令和5年10月11日 原規技発第2310116号 原子力規制委員会決定

日本電気協会「安全保護系へのデジタル計算機の適用に関する規程（JEAC 4620-2020）」及び「デジタル安全保護系の検証及び妥当性確認（V&V）に関する指針（JEAG 4609-2020）」に関する技術評価書について

日本電気協会「安全保護系へのデジタル計算機の
適用に関する規程 (JEAC 4620-2020)」及び「デジタル安全保護系の検
証及び妥当性確認(V&V)に関する指針 (JEAG 4609-2020)」
に関する技術評価書

原子力規制委員会

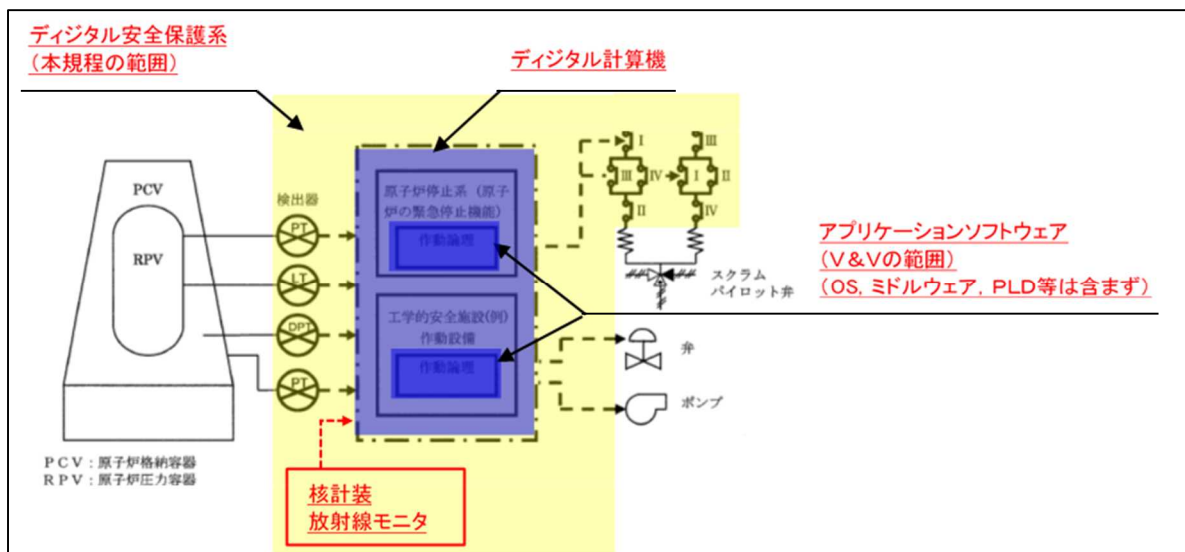
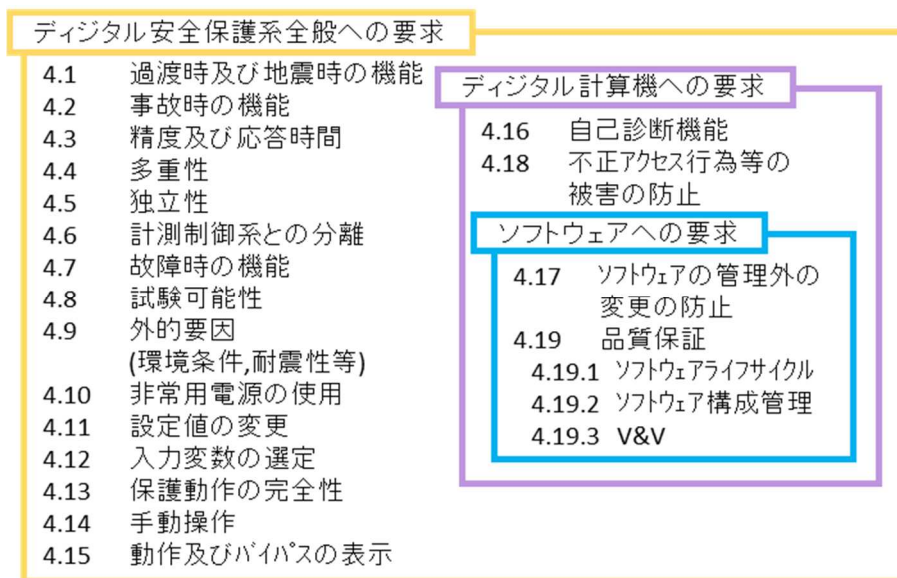
また、「(解説-2) 適用範囲(概念図)」は、デジタル計算機に核計装・放射線計装が入らないことが示されていることから、適用除外とする。

日本電気協会には、「(解説-2)」の「参考図 1 デジタル安全保護系の概念図(BWR)」及び「参考図 2 デジタル安全保護系の概念図(PWR)」の「デジタル計算機」の示す範囲並びに同図の凡例の記載を整理することを要望する。

- 「(解説-2) 適用範囲 (概念図)」の「参考図 1 デジタル安全保護系の概念図 (BWR)」及び「参考図 2 デジタル安全保護系の概念図 (PWR)」の「デジタル計算機」の示す範囲並びに同図の凡例の記載を整理し、検出器から動作装置入力端子までを含むデジタル安全保護系全体を広く包含して規定した規格とすることを要望する。
- デジタル安全保護系のデジタル計算機に装荷するソフトウェアとして採用される PLD の取扱いについては、国内外の動向を踏まえ、明確にすることを要望する。
- 「(解説-1) 目的」のまた書きは、「原子炉停止系及び工学的安全施設作動系の演算・論理回路」のデジタル計算機だけでなく、検出器側のデジタル部分を含むデジタル計算機を対象として、従来型の安全保護系とを組み合わせた場合の要求事項を本文に規定することを要望する。その際に、「デジタル計算機がシステムに影響を及ぼす範囲」とは、「デジタル計算機が担う検出器から動作装置入力端子まで」のことでありと明確にすることを要望する。
- ある装置に技術基準規則第 3 5 条第 1 項の「運転時の異常な過渡変化が発生する場合又は地震の発生により発電用原子炉の運転に支障が生ずる場合において、原子炉停止系統その他系統と併せて機能することにより、燃料要素の許容損傷限界を超えないようにできる」ためのデジタル化された演算・論理処理が適用されているのであれば、これに必要な全ての要素を含めて評価するよう見直すことを要望する。
- 「(解説-4) アンアベイラビリティ及び誤動作率の評価」は、ハードウェア構成要素に入出力信号の処理及び演算処理というソフトウェアの機能を指す表現が含まれていることから見直しを検討することを要望する

「デジタル安全保護系」及び「デジタル計算機」の範囲について、日本電気協会は次のように説明している⁶。

安全保護系の機能を、デジタル計算機内のアプリケーションのソフトウェアで実現している場合、その検出器から動作装置入力端子までを含めて「デジタル安全保護系」(下図の黄色ハッチング)としています。

本規程におけるデジタル計算機とは、安全保護系としての機能を実現するソフトウェアが実装されたデジタル計算機(下図の青色ハッチング)を指しています。

〈PWRの信頼性評価モデル〉

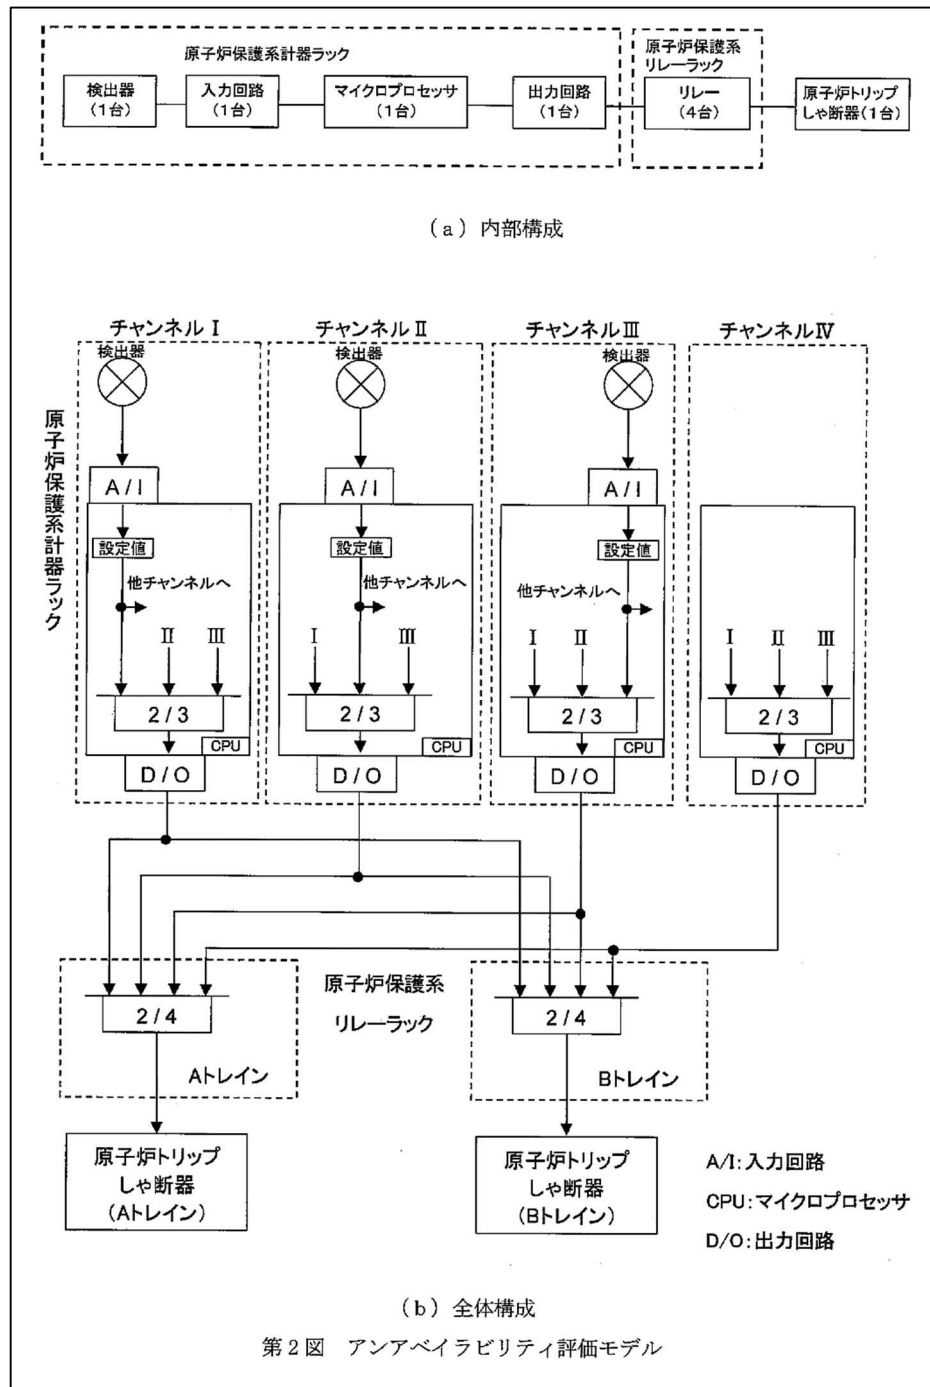
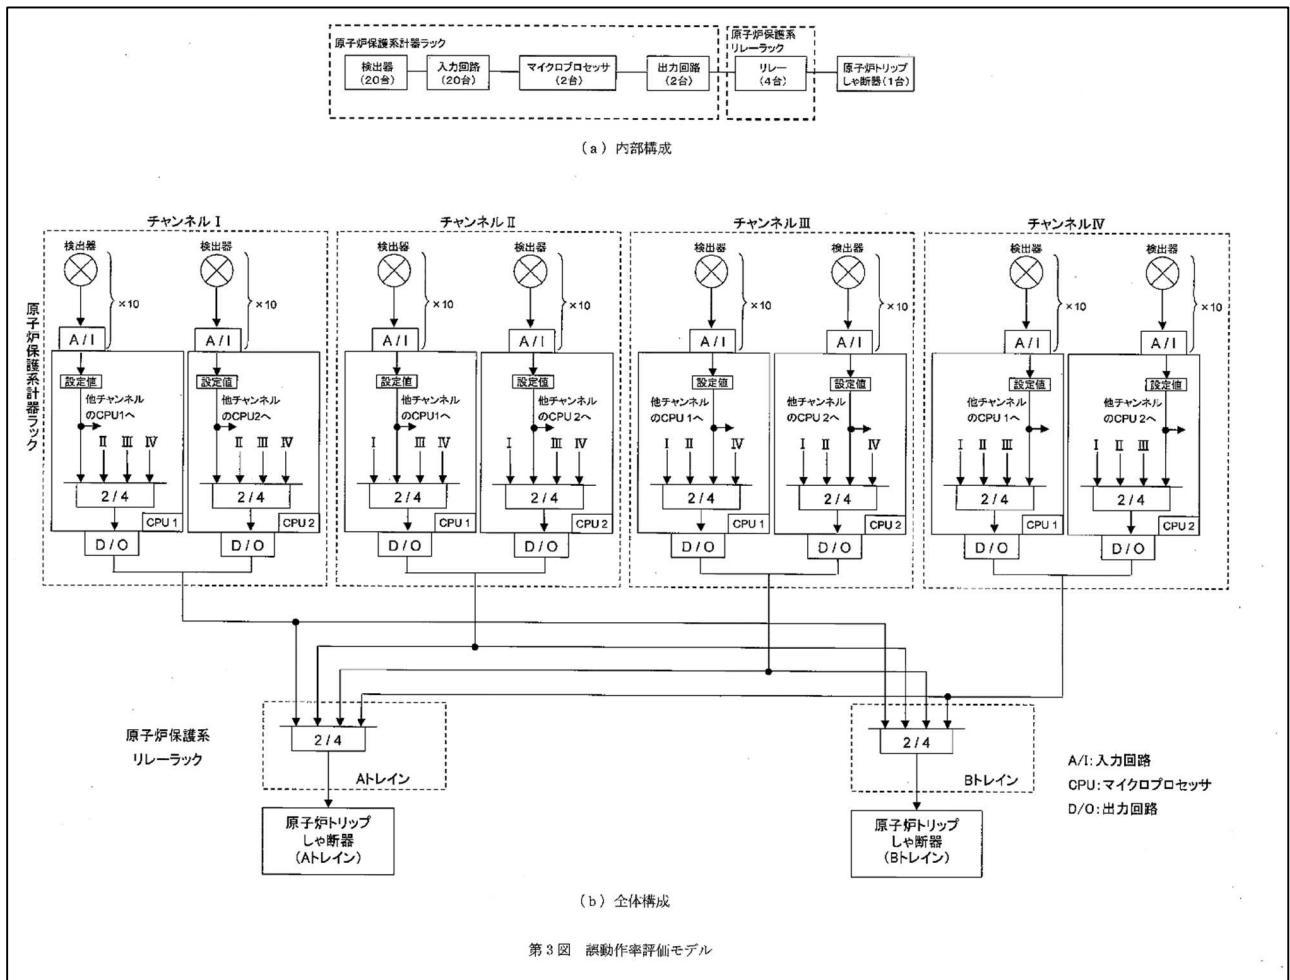
日本電気協会の回答において検出部とみなすとされた核計装や放射線モニタのように、その内部処理として、燃料の許容限界を超えないようにするための安全に係る設定値に対する原子力特有のトリップ信号判定処理等にデジタル化された演算・論理処理が使われている場合、ハードウェア構成要素としてだけではなく、そのソフトウェア構成要素としてどのように考慮されるのか説明を求めたところ、日本電気協会は次のように回答している²⁶。

デジタル安全保護系の信頼性に関しては、下記のようにハードウェア構成要素ごとに分割した信頼性評価モデルを使用して信頼度を算出しております。例として、ABWRの原子炉緊急停止系の信頼性評価モデル（下図）を用いて説明します。

PWRの場合も同様に、信頼性評価モデルを使用して評価しております。PWRでの評価モデルを下図に示します。

一方で、ソフトウェアに関しては、品質保証活動の中で信頼性を担保しております。ここで、本規定の適用範囲については資料1-2の回答1.3)で記載の通り、核計装や放射線モニタを検出器として取り扱っており、本規程におけるデジタル計算機としての要求範囲外としておりますので、核計装や放射線モニタにソフ

トウェアが適用される場合、そのソフトウェアに関しては JEAC4111/JEAG4121 で規定されている原子力の通常の品質保証活動の中で信頼性を担保することとなります。一方で、資料2-1の回答1.3)で記載した「原子炉停止系及び工学的安全施設作動系の演算・論理回路を実装するソフトウェア」に対しては、原子力の通常の品質保証活動に加えて、本規定で V&V の実施を要求しております。

図1 V&V概要

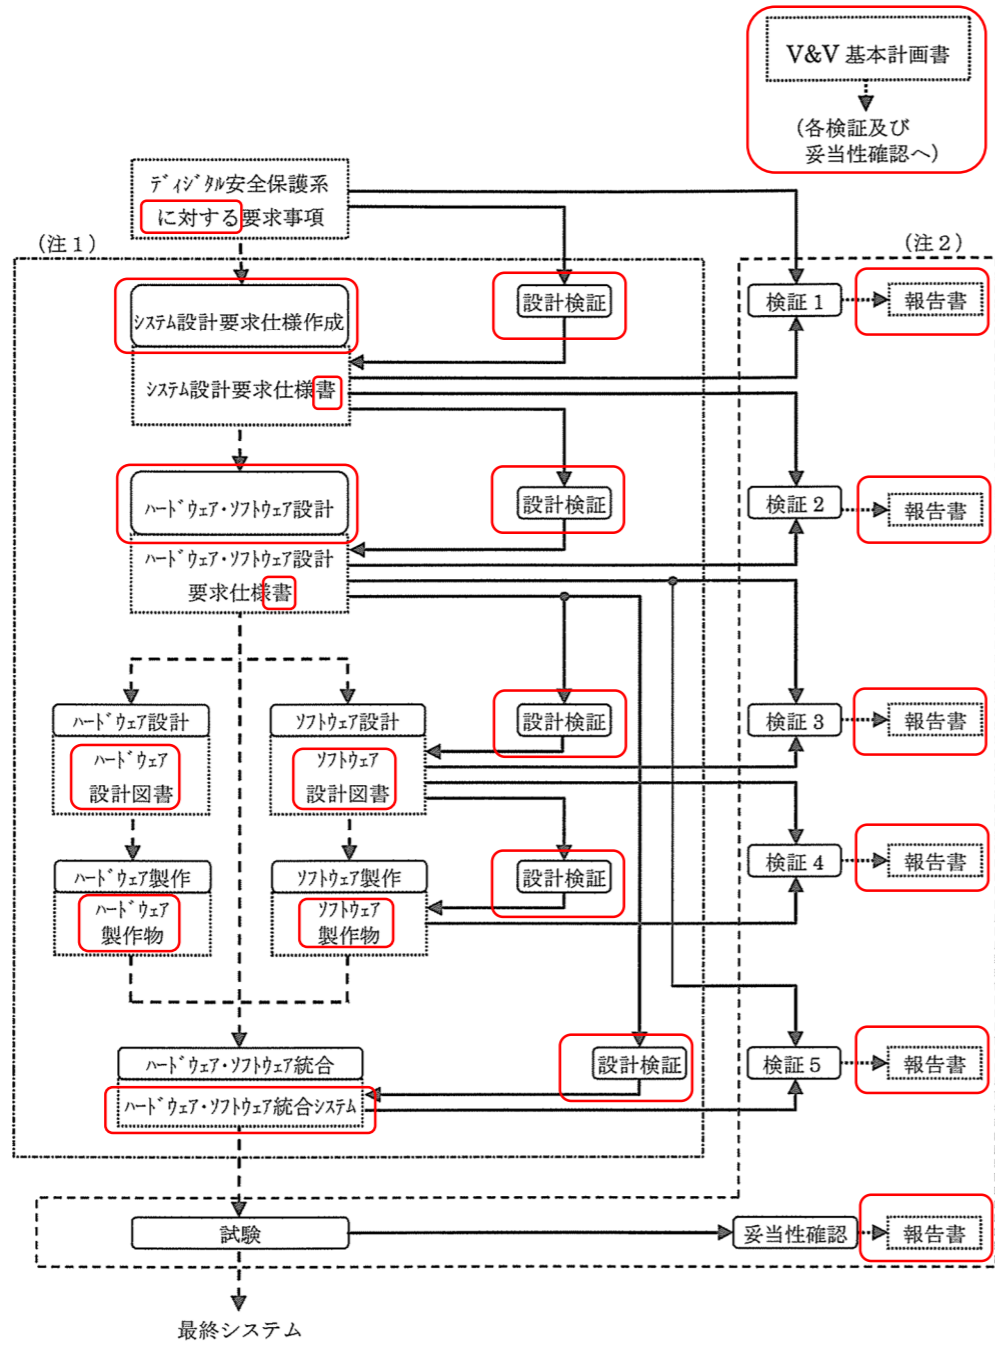
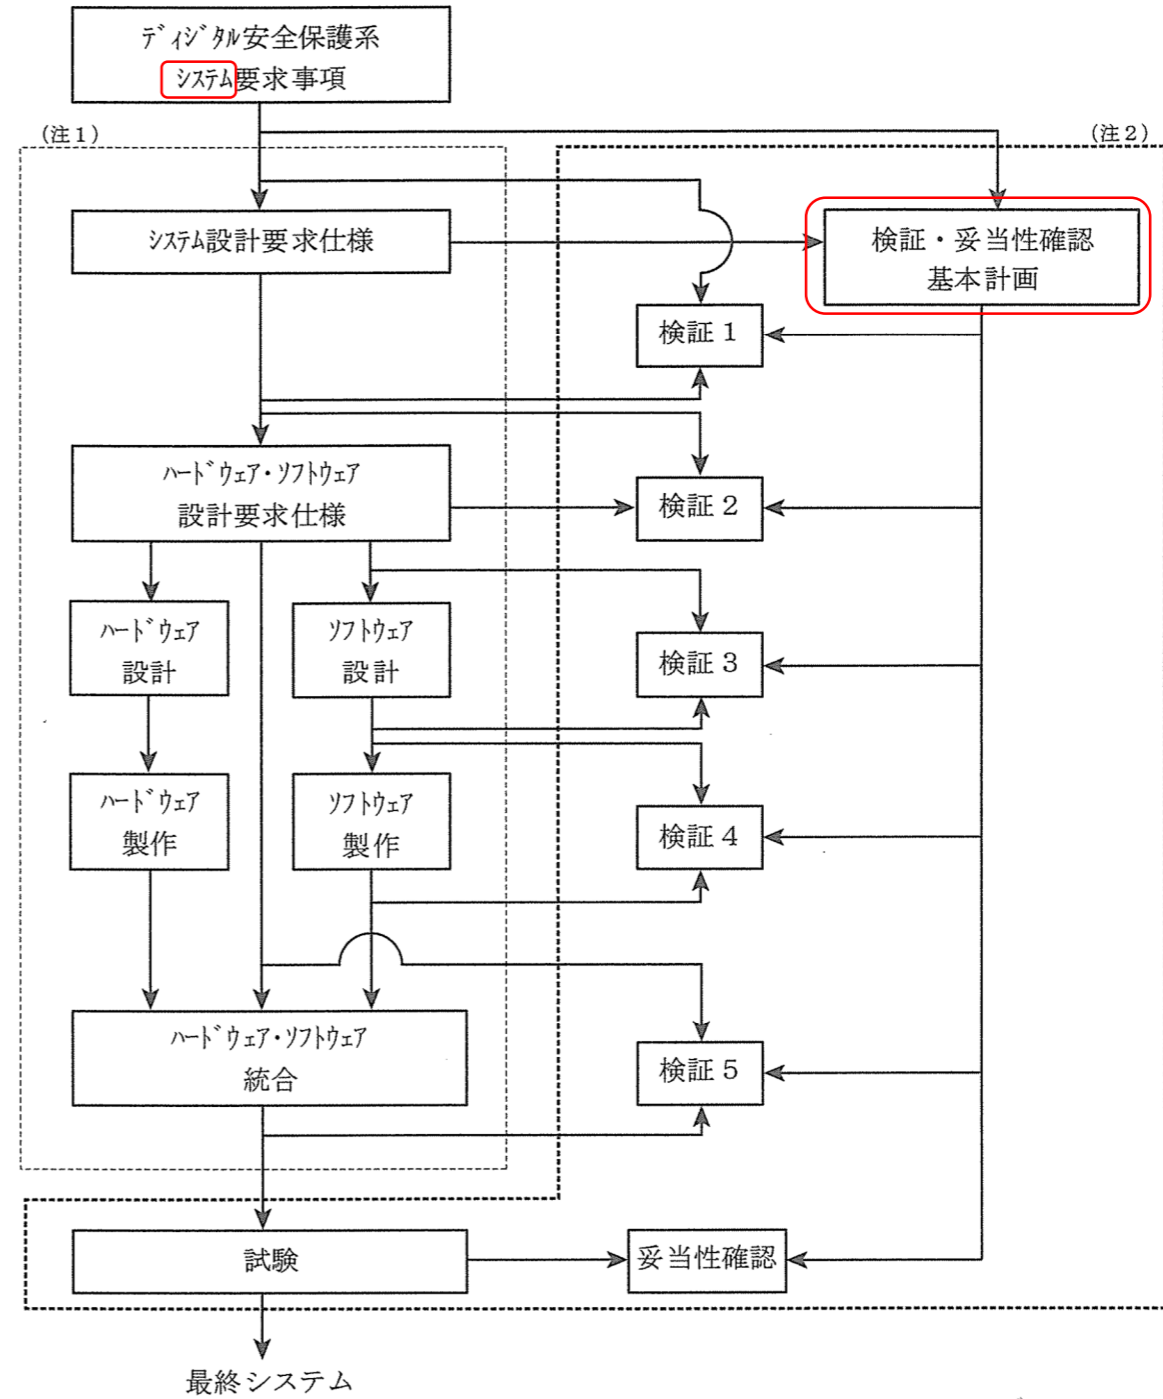
設計・製作作業の内容は「図1 V&V 概要」及び「(解説-6) 設計・製作作業内容」に、V&V 実施内容は「4.2 V&V の実施」の「(1) V&V の手順及び内容」に記載されている。「図1 V&V 概要」には、検証(検証1～5)として各設計段階の文書を直接的なインプットとしてその間の整合を確認するように矢印が記載されているが、妥当性確認については「試験」から直接矢印が1本だけ引かれており、妥当性確認の対象(例えば試験要領書/成績書等の文書か、試験行為自体か)が具体的に記載されていない。妥当性確認の対象と実施内容について、日本電気協会は、次のように説明している⁷⁷。

「図1 V&V 概要」において、「試験」についての設計チームの妥当性確認はなく、V&Vチームが妥当性確認を行うことになっていることから、「図1 V&V 概要」は適用除

- 「JEAC4620 等」は無くても意味は通じるので、記載の適正化を要望する。「JEAC4620等のデジタル安全保護系に対する要求事項」は、これ以外に「4.1 V&V の目的と概要」(3)、「4.2 V&V の実施」(1)(b)及び(g)にも記載されていることから、同様に記載の適正化を要望する。
- 「図1 V&V 概要」において、「試験」についての設計チームの妥当性確認はなく、V&V チームが妥当性確認を行うことになっている。注2の範囲について見直すことを要望する。

V&V作業を含む品質保証活動の全体概要については、(解説-1)の参考図1で示しております。ここで、基本的な原子力品質保証活動の中での妥当性確認は、JEAC4111/JEAG4121で記載されている通り“試験”自体を指しており、設計チームが最終的な製品に対して要求事項を満たしていることを確認しております。一方で、V&V作業では、設計、製作及び試験に携わった組織から独立した体制が、実施する試験内容・判断基準、及び、実施された試験結果を設計チームのそれとは別に妥当性確認を行うことで、独立性を確保しております。

また一方で、図1はV&V作業の概要を説明するための図であり、(注1)の一点鎖線で(解説-6)で説明している設計・製作作業の範囲を、(注2)の破線でV&Vの範囲を示しております。いずれも現状の記載に誤りはございませんが、試験行為も含めた形でV&V作業と見えてしまう点など、本文の記載表現に関しては今回ご質問頂いた内容を踏まえ次回改定時に見直しを検討したいと考えます。

- 「図1 V&V 概要」は適用除外とする。
- 「(解説-3) 適用範囲 (概念図)」は適用除外とする。
- 「3.1 デジタル計算機」は、適用除外とする。
